Elliðaárvogur/Ártúnshöfði Svæði 1: Reitur 12B Fyrirspurn til skipulagsfulltrúa

Hluti af deiliskipulagsupprætti Ártúnshöfða svæðis 1: Reitur 12B

Í umsögn þessari eru tillögur fyrir reit 12B til umfjöllunar. Verður hér farið yfir helstu atriði sem embætti skipulagsfulltrúa gerir athugasemdir við, hvort sem um er að ræða samræmi við markmið deiliskipulagsins, skilmála þess um einstök hönnunatriði, atriði sem koma fram á deiliskipulagsuppdætti, sniðum og ásýndarmyndum, almennar ábendingar eða tilmæli.

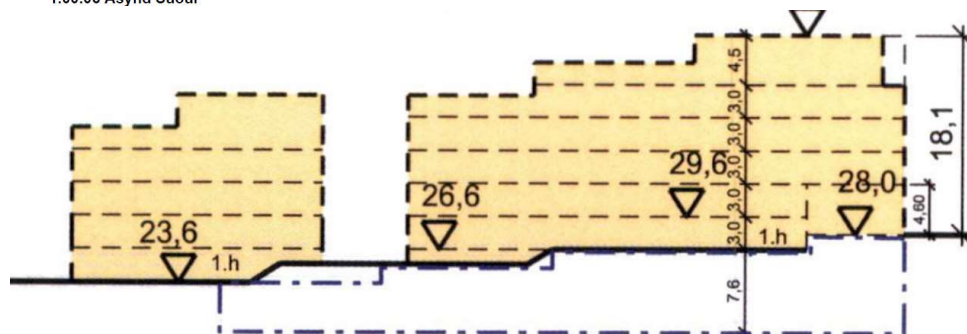
Í kafla 3.7 **Virkar götuhliðar** eru skilgreindar þær götuhliðar þar sem huga ber að lifandi götuhliðum og eru þær ýmist merktar sem „kvöð“ eða „æskileg“. Í kaflanum segir m.a.: „Tveir meginásar umferðar eru um skipulagssvæðið; Breiðhöfði og Stórhöfði. Að þessum götum er gert ráð fyrir smærri einingum verslunar- og þjónustuhúsnæðis til þess að gera götuhliðar fjölbreyttar og stuðla að líflegu götulífi meðfram byggingum.“

Í kafla **6.1.1 Hæðir húsa** segir enn fremur að götuhæðir við borgargötur og/eða þar sem starfsemi er heimil á jarðhæð *skulu hafa aukna salarhæð*. Fyrir slík rými er gert ráð fyrir að salarhæð sé að lágmarki 3,5 m. Á þetta við um þann hluta jarðhæðar reits 12B sem snýr út að Breiðhöfða. Á sniði í deiliskipulagi sést enn frekar hvernig gert er ráð fyrir að næst Breiðhöfða sé rými með aukna salarhæð.

Austurhlið hússins sem snýr út að Breiðhöfða er merkt sem *Virk götuhlið – Æskileg* og þar væri því rökréttast að staðsetja þá 300 m² sem eyrnamerkir eru atvinnustarfsemi á reitnum. Ekki er þó kvöð um atvinnustarfsemi á reitnum, en verði þessi hluti hússins íbúð ber engu að síður að útfæra húsnæðið með það í huga að möguleikinn á atvinnuhúsnæði gæti verið fyrir hendi seinna meir, þ.e. með því að hafa þar aukna lofthæð, sbr. snið, og möguleika á þrepalasu aðgengi inn á gólfíð frá Breiðhöfða.

Endurskoða þarf götuhæðina að Breiðhöfða með framangreint að leiðarljósi, og ítrekar skipulagsfulltrúi þá afstöðu sína að götuhliðin að Breiðhöfða sé óheppileg staðsetning fyrir íbúðarhúsnæði – ekki síst í þeirri útfærslu sem sýnd er í tillögunni þar sem neðsta hæðin er að auki lítt niðurgráfin sem skapar enn verri aðstæður til íbúðar og verður ekki samþykkt. Hugmyndir um að nota gróður og klifurjurtir sem hluta af útliti hússins eru þó mjög áhugaverðar og sömuleiðis gefa áætlanir um að húsin verði Svansvottuð góð fyrirheit. Mikilvægt er að austurhlið hússins beri þess merki að vera framhlið reitsins út að einni aðal aðkomuleiðinni inn í hverfið.

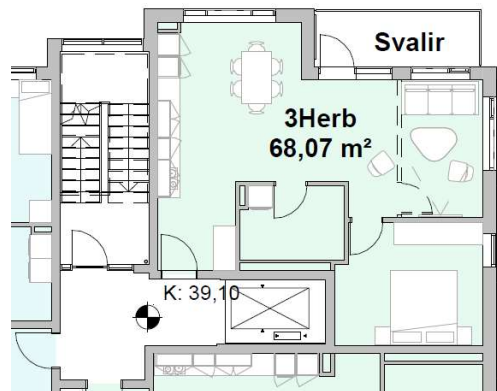
Ein íbúðargerðin sem snýr út að Breiðhófa er gefin upp sem þriggja herbergja íbúð en er í raun teiknuð sem tveggja herbergja á grunnmyndum (sbr. mynd til hægri). Ekki er ljóst hvernig innréttu ætti íbúðina sem þriggja herbergja með viðunandi hætti og því skal hún talin sem tveggja herbergja. Það á við um íbúðirnar almennt að sýna skal innréttingar í samræmi við þann herbergjafjölda sem gefinn er upp. Fjöldi tveggja herbergja íbúða er þannig vantallinn í tillögunni.
